Conseil municipal de Gallix

Rapport des préoccupations du conseil concernant la construction et l'optimisation des centrales SM-1 et SM-2

Préparé par Jacques Gélneau
pour les audiences publiques
et le conseil municipal

Bureau des audiences publiques
en environnement (projets SM1-SM2)

Projet d'optimisation de la centrale SM-1
CARTE 2
Description du PROJET

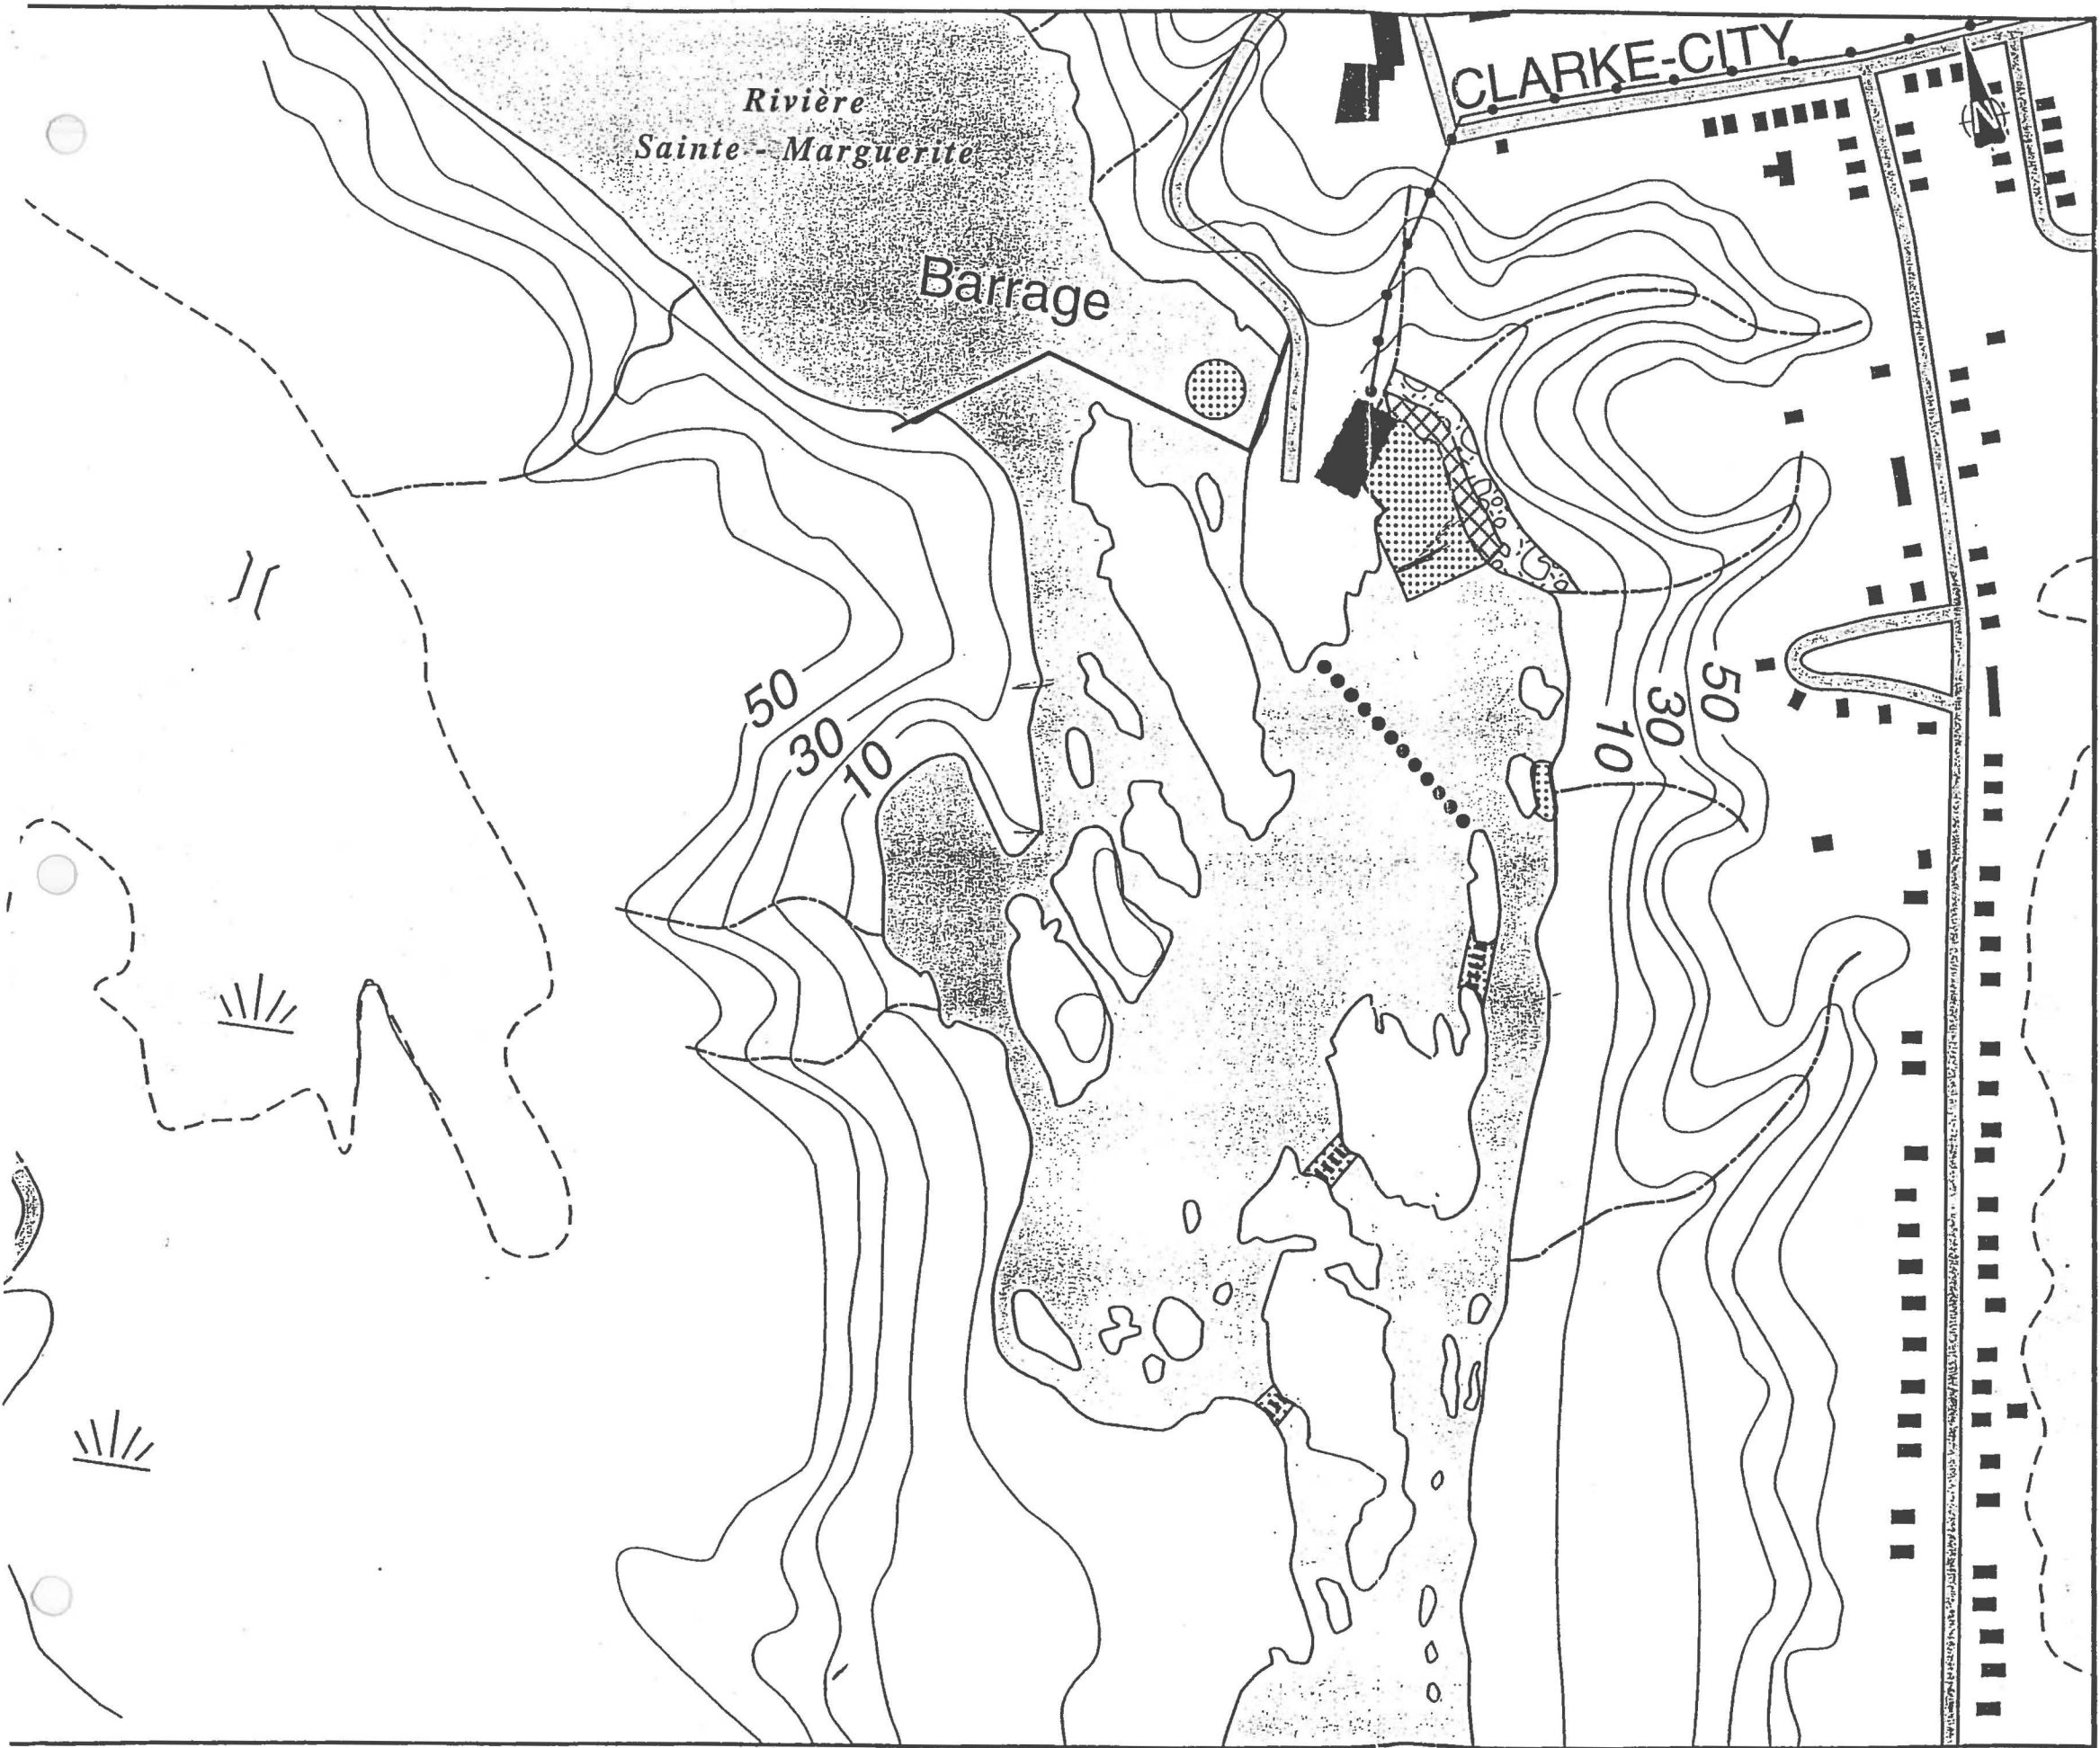
- 2. Au niveau du barrage, il y a actuellement des rehausses en bois mises en place périodiquement pour compenser les problèmes saisonniers. Après la construction des ouvrages proposés et la mise en eau du réservoir SM-3, les rehausses resteront-elles en place ? dans un tel cas, ce niveau d'eau maximal devenu constant, aura-t-il un impact dans les périodes d'étiages, créant un réservoir pouvant amener un déficit en eau par rapport aux paramètres actuels. Si ce scénario est envisageable, aura-t-il un impact supplémentaire dans l'estuaire en augmentant l'influence de la dynamique marine par rapport au débit de la rivière et quel résultat aura ce changement pour l'enrochement sur la rive ouest au sud et dans la petite rivière ?***

FIGURE 2 : Identification et localisation des ouvrages projetés

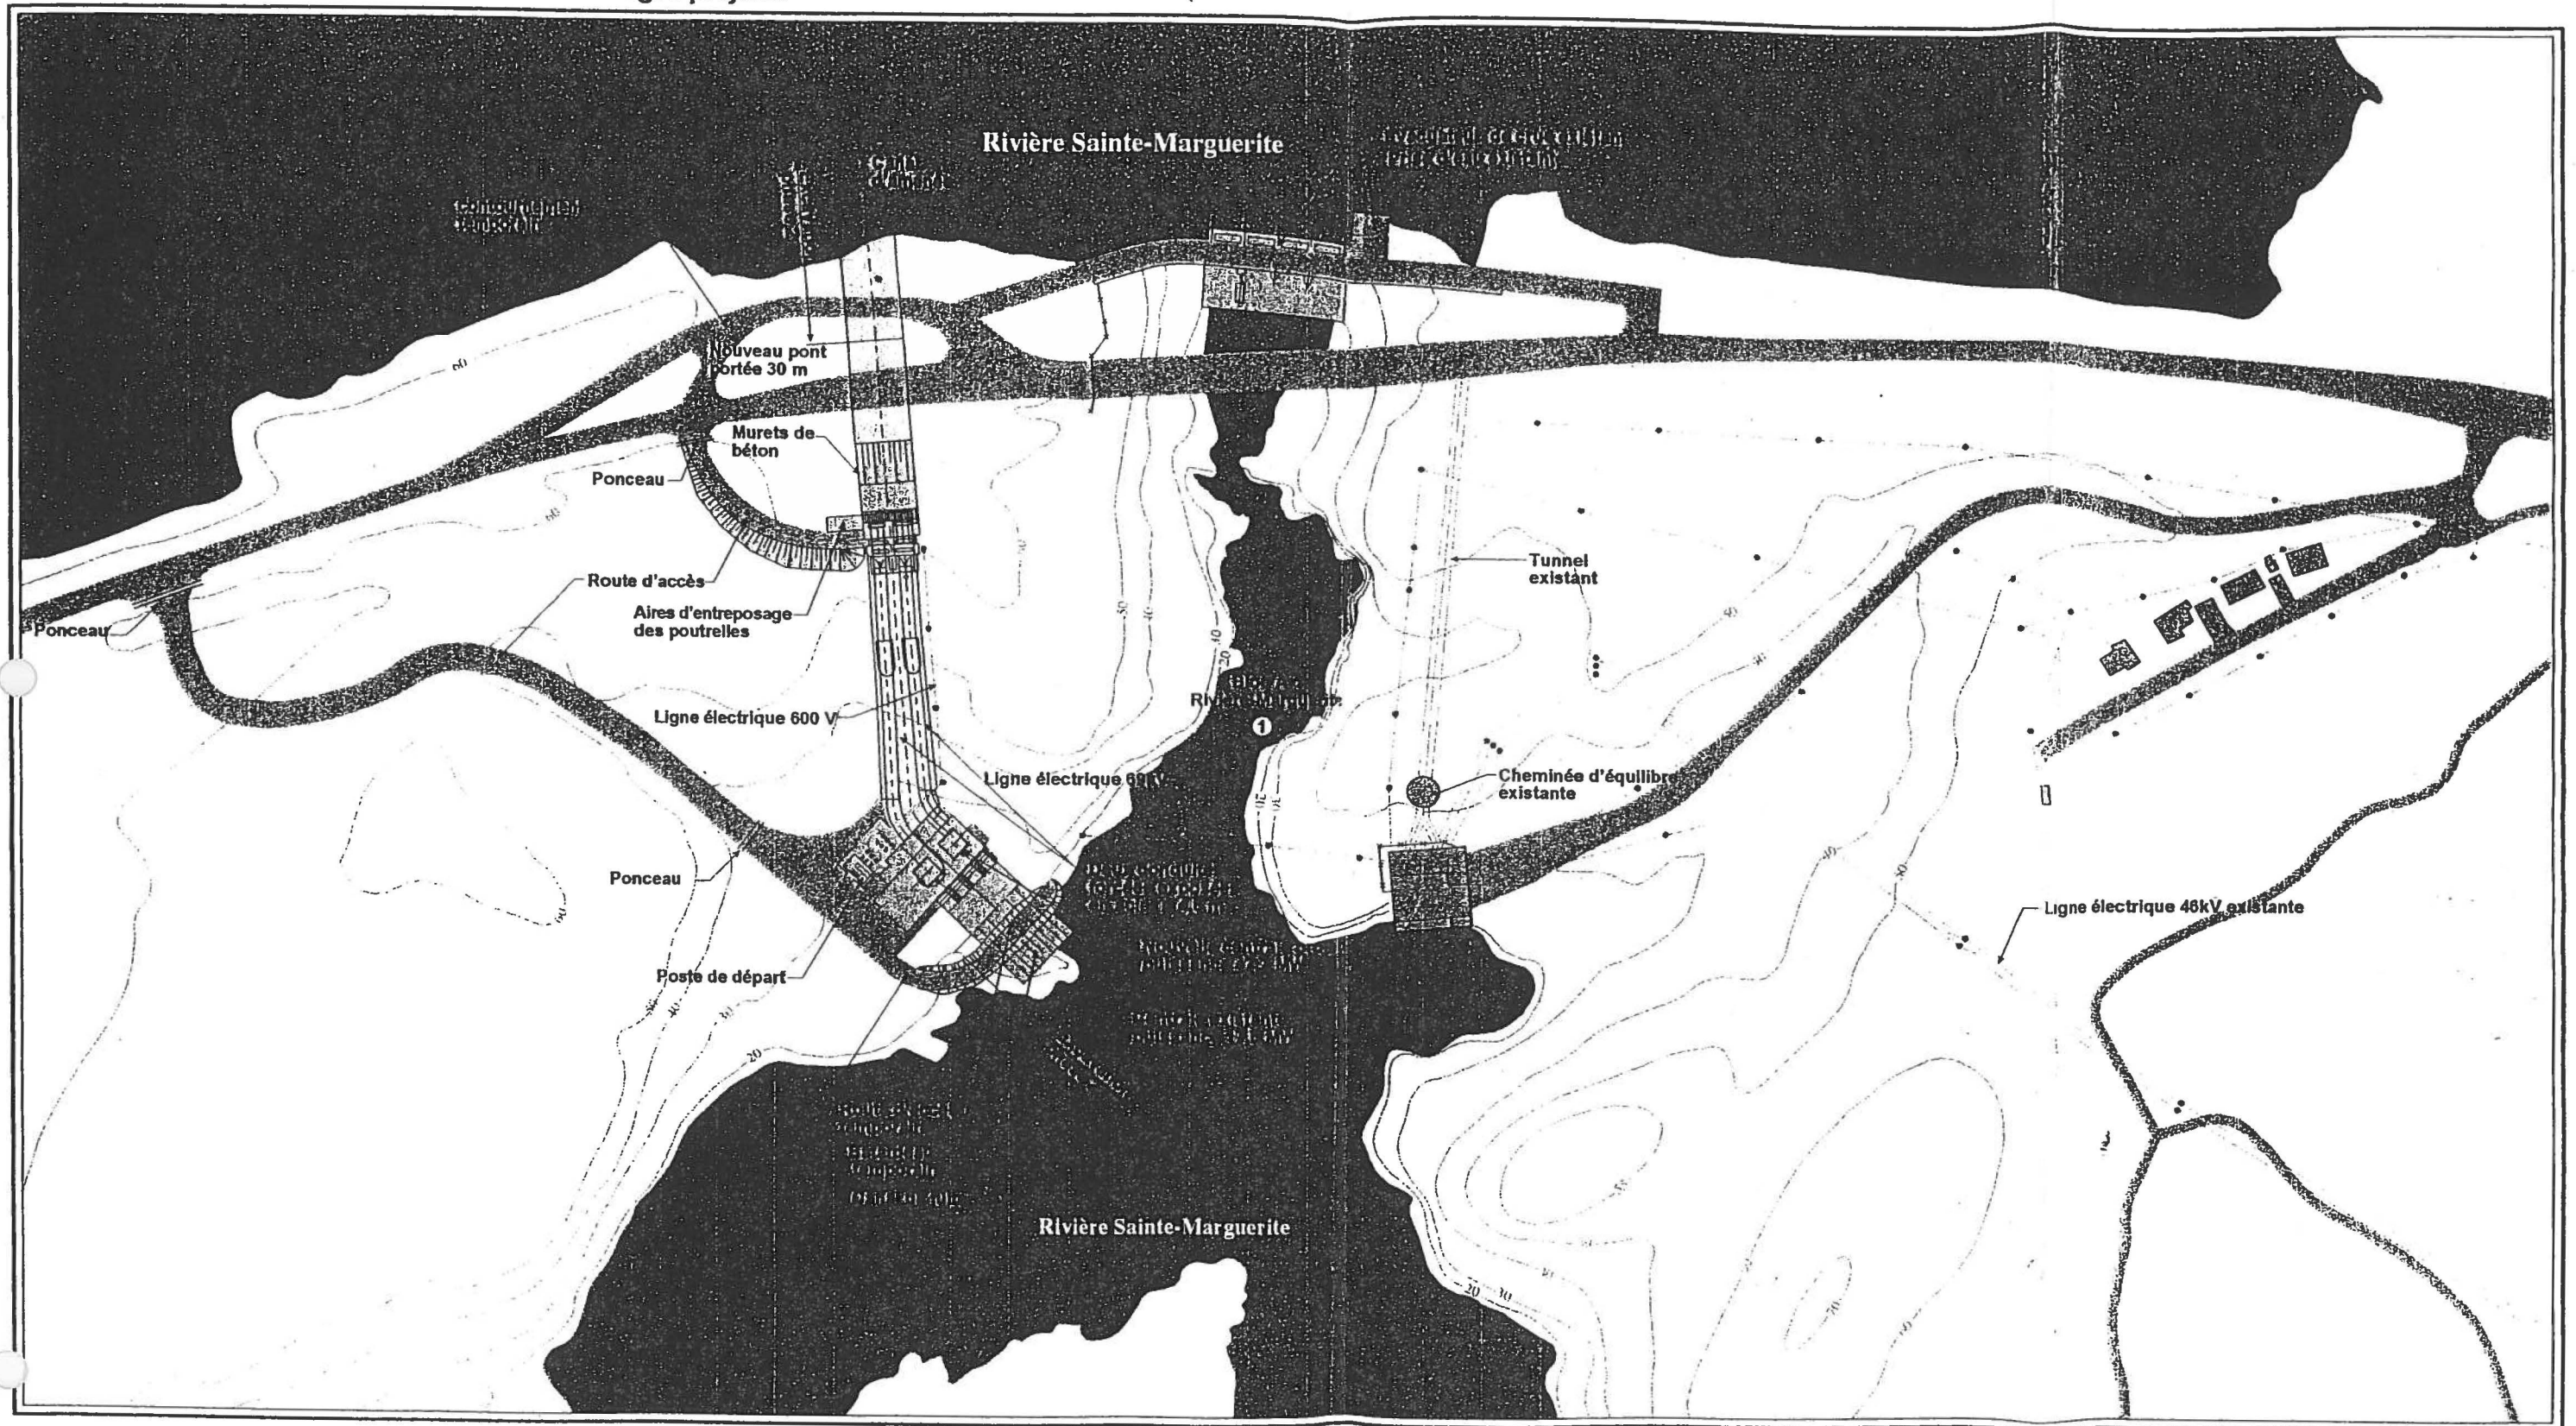
- 1. Concernant les ouvrages proposés par le promoteur sur l'entrée du canal d'aménagé, la section qui devra être balisée pour la sécurité nautique n'est pas clairement définie sur le document de consultation publique. De nombreuses embarcations et d'usagers de la municipalité utilisent le plan d'eau en amont du barrage pour leurs loisirs ou pour se rendre à leurs chalets situés le long des rives de la rivière Ste-Marguerite. Le questionnement du conseil à cet effet en est un de sécurité nautique. Quelle est la zone qui sera définie pour la proximité de l'ouverture du canal d'aménagé. Des infrastructures sont-elles prévues pour les usagers qui vivront des pannes de moteurs ou qui entreront dans le périmètre de sécurité à la tombée du jour.***

- 2. Dans le document de consultation publique, le promoteur affirme que la régularisation du débit de la rivière sera à tout près de 76% suite à la mise en eau du réservoir SM-3 et que la variation du plan d'eau en amont de la centrale SM-2 passera de 12 mètres à 1 ou 2 mètres. Cet état de fait aura très certainement un impact résiduel sur l'ensemble du cours d'eau et des profils sédimentaires, plus particulièrement dans le delta de l'estuaire, là où des travaux de consolidation des berges ont été nécessaires par le passé. Qui assurera le suivi apporté au cours d'eau et quelles mesures d'atténuation les promoteurs se proposent-ils de mettre en place pour assurer l'intégrité des infrastructures existantes et du territoire de notre municipalité?***

Dessin no.1

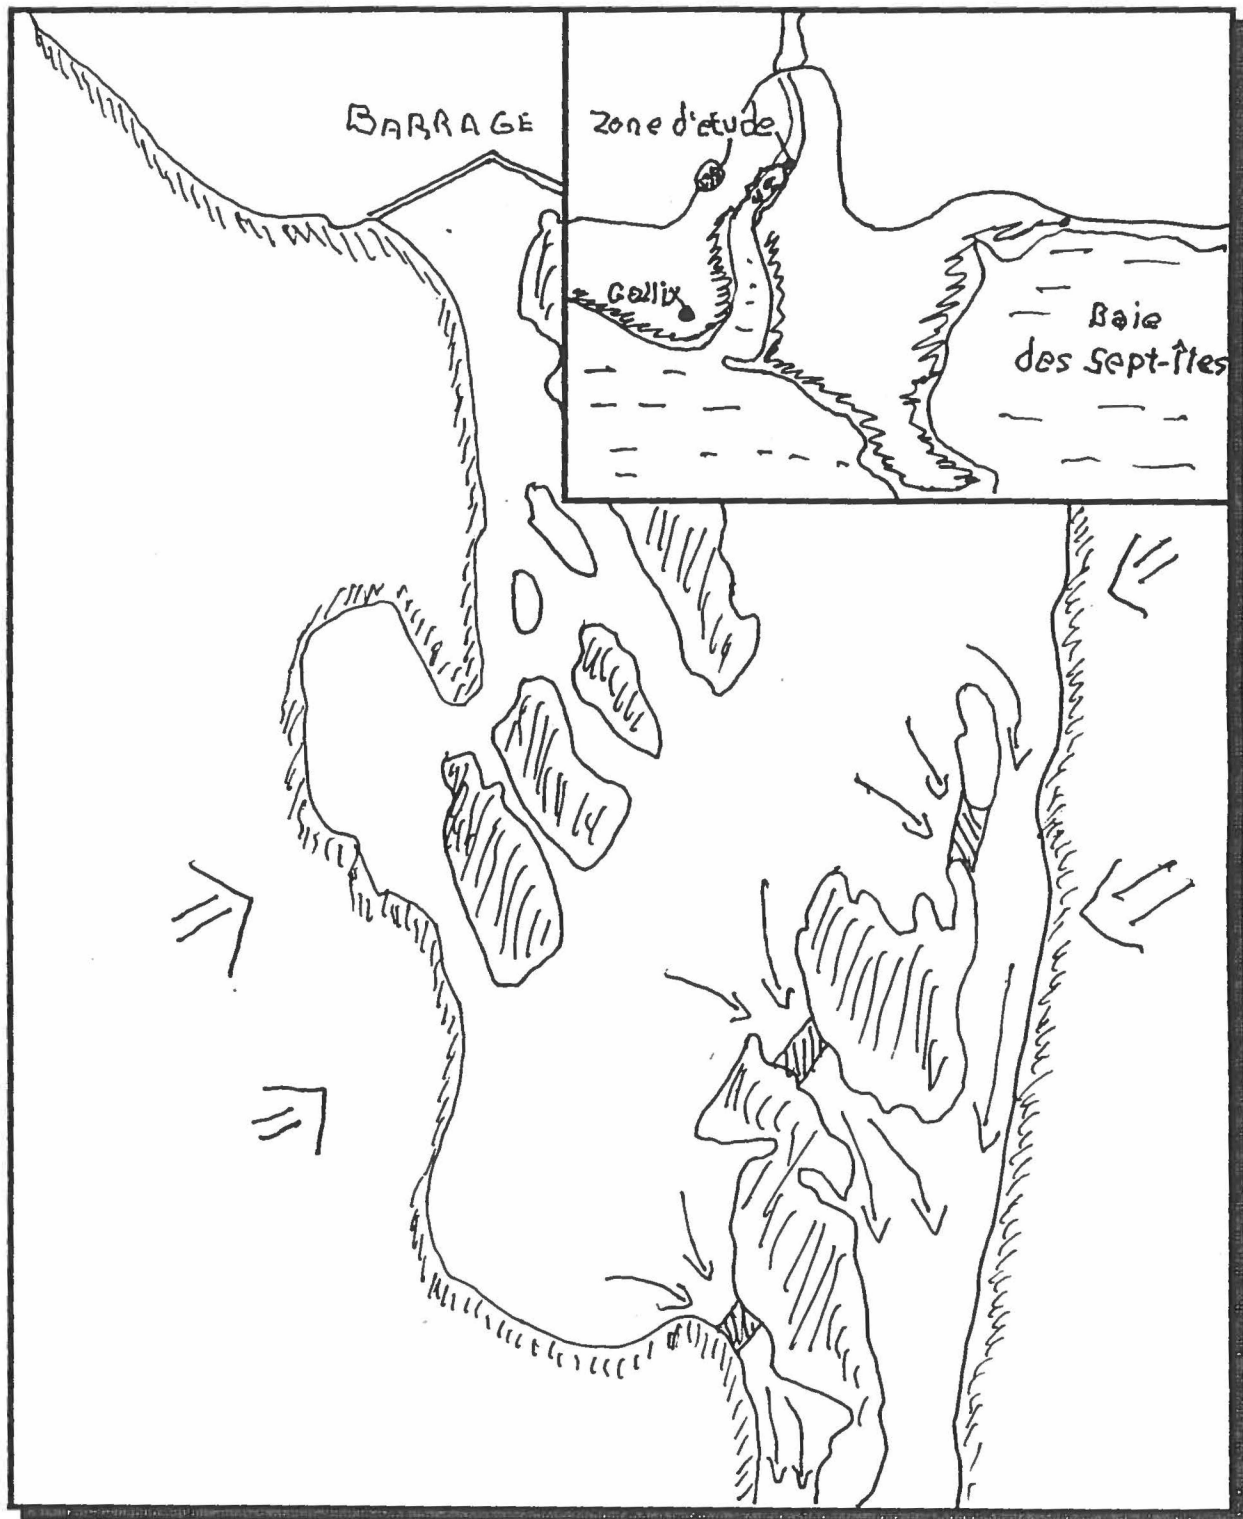
- 1. Actuellement une série de cailles immergées entre les îlots en aval des ouvrages, freine la masse d'eau provenant du barrage et répartit le débit entre les rives du cours de la rivière en amont des îlots sud (dessin no.1) créant un bassin au pied du barrage . Le promoteur se propose d'allonger le canal de fuite et de décaper ces cailles immergées pour faciliter l'écoulement. Ce travail qui est proposé par le promoteur apportera-t-il des changements de vitesse du débit et si tel est le cas, cette accélération créera-t-elle un rétrécissement du bassin en forçant la masse d'eau à emprunter les trois passes plus profondes? Aura-t-elle un impact sur le chenal de la rivière jusque dans l'estuaire. Si tel est le cas, comment se comportera le profil sédimentaire face au changement hydrodynamique du cours d'eau ?***
